Urba 297^U

Notice présentant la modification de l'implantation du Parc photovoltaïque de Bassou et Chichery

Communes de Bassou et de Chichery
Département de l'Yonne (89)

Mars 2024

Carte 1 : Plan du parc photovoltaïque de Bassou et Chichery (source : URBASOLAR, 2024)

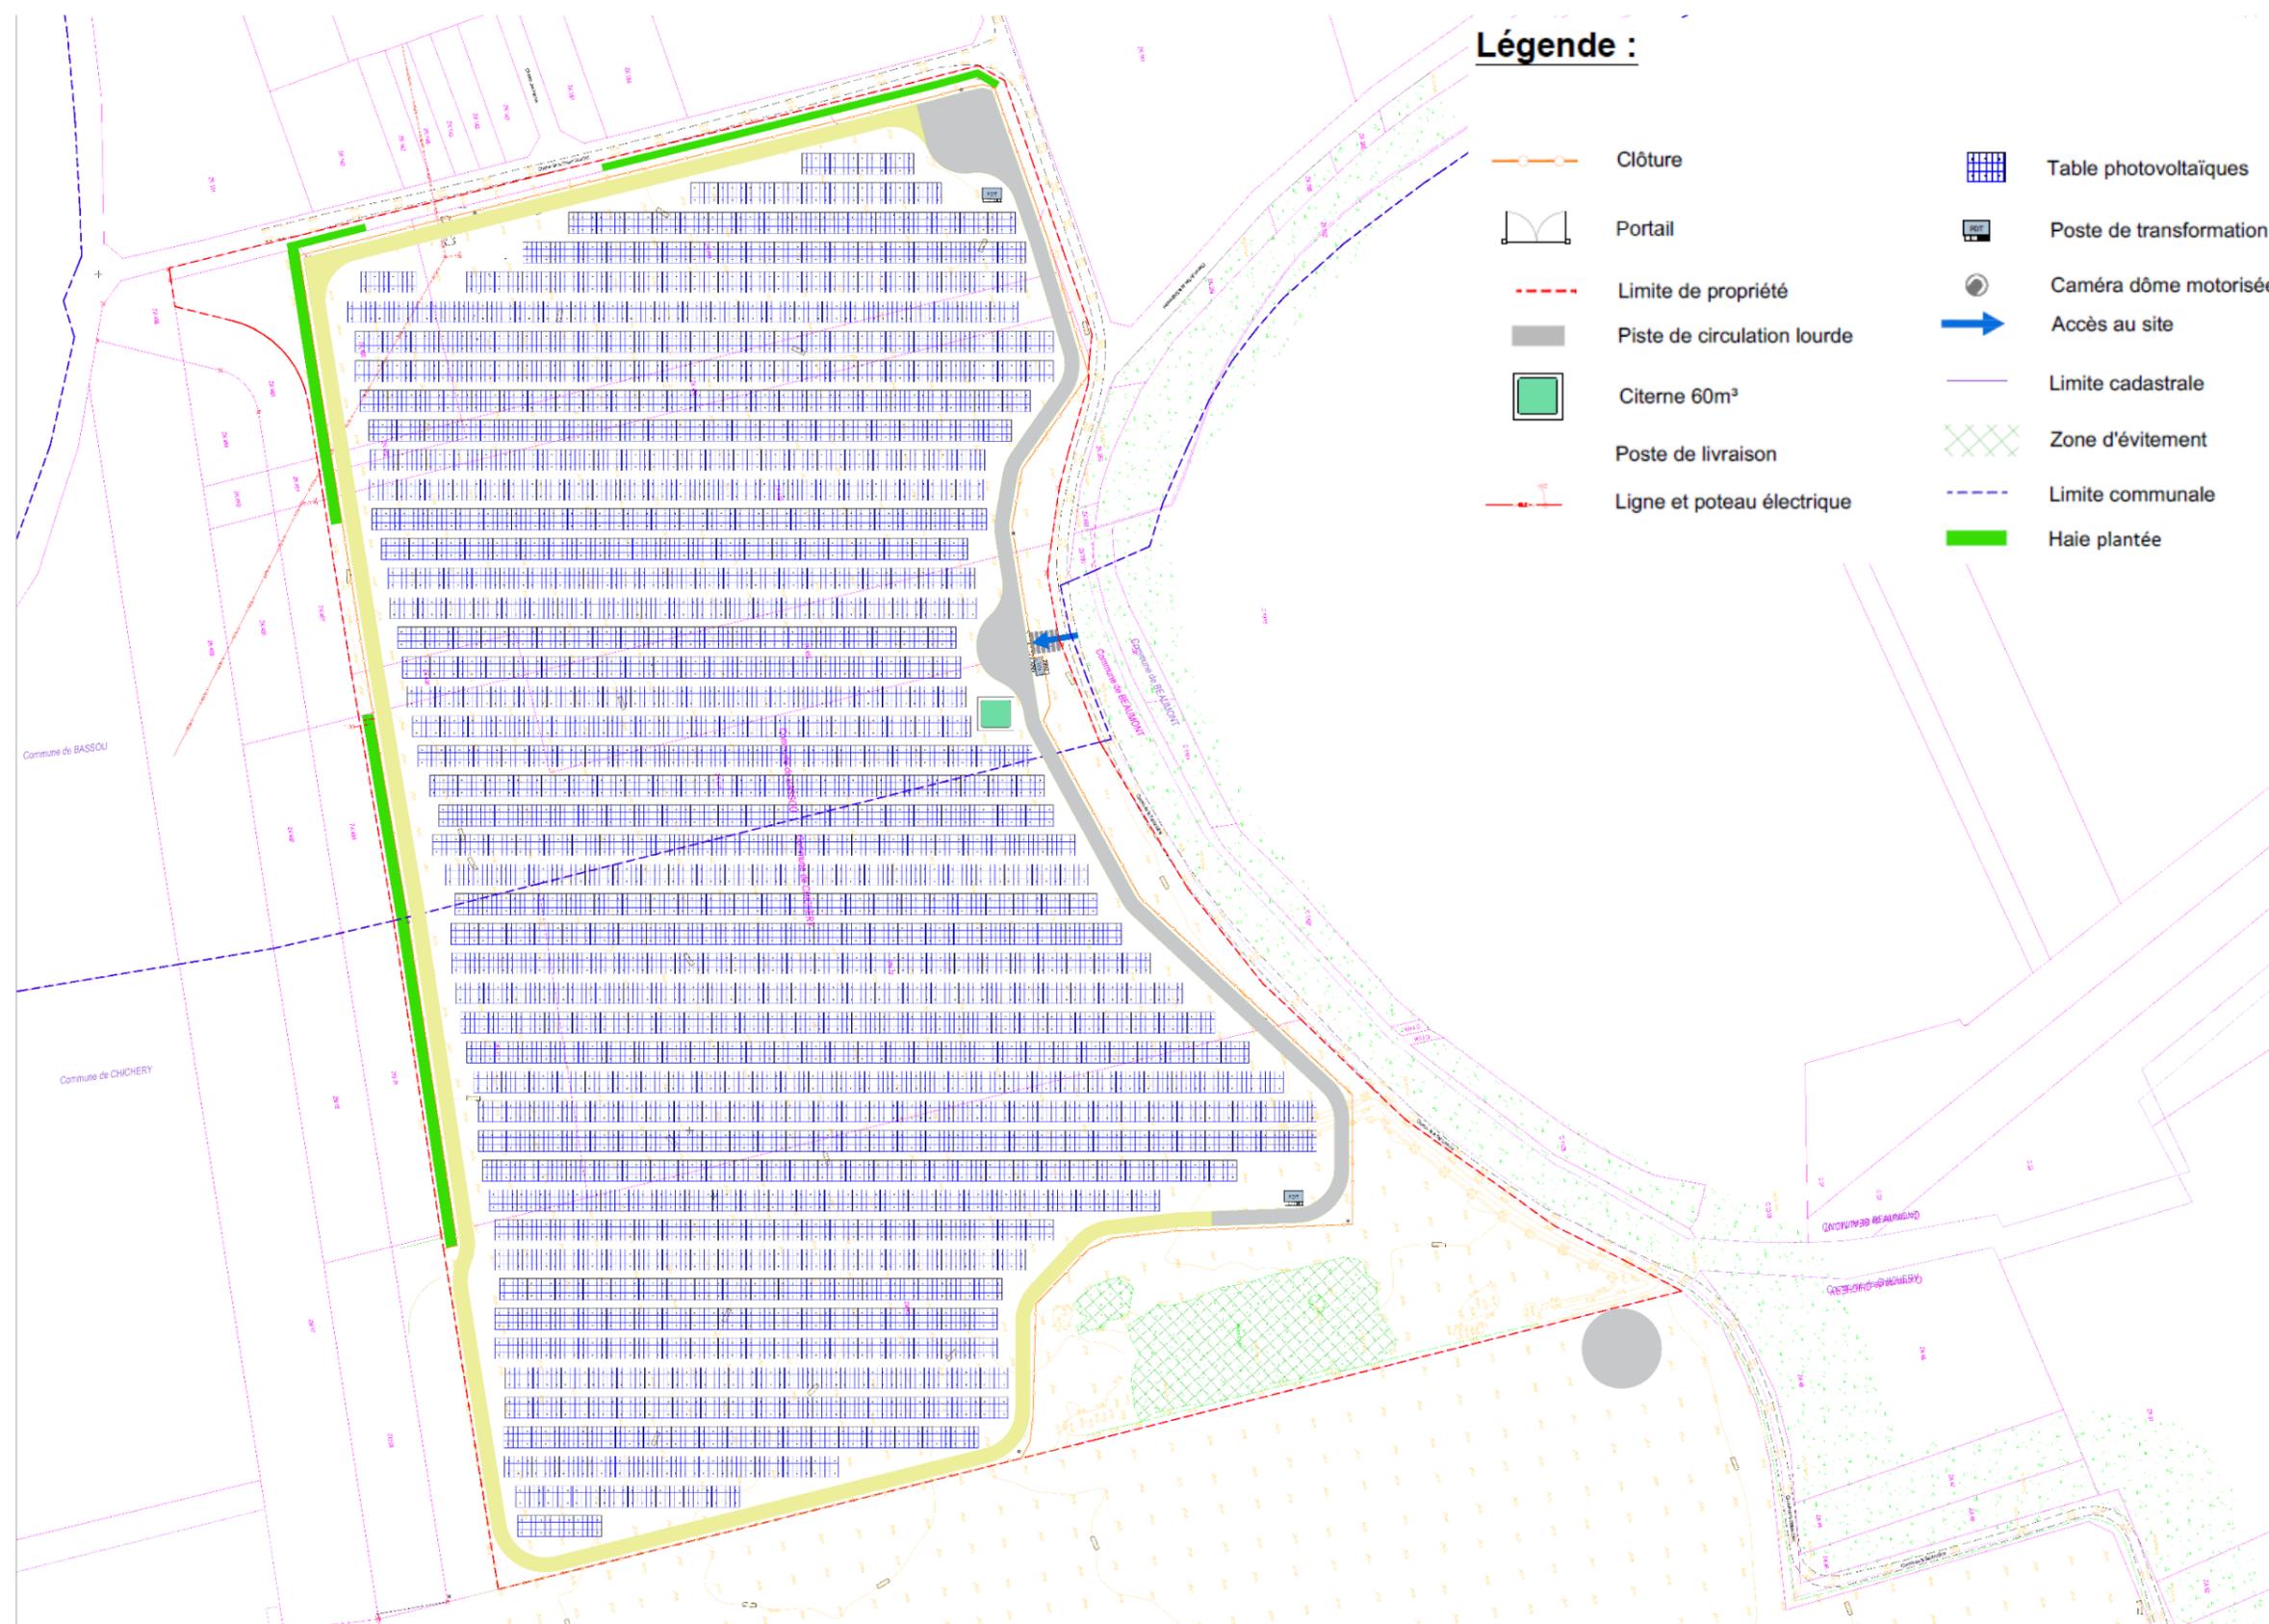
Suite à un premier dépôt du projet et à la demande de la DDT de l'Yonne, une partie de l'emprise du projet (sur la parcelle agricole ZM26) a été supprimée.

Cette évolution de l'implantation a été réalisée afin d'éviter la parcelle agricole ZM 26 de la commune de Chichery précédemment concernée par le projet. Le plan d'implantation page suivante décrit les différents aménagements mis à jour suite à cet évitement.
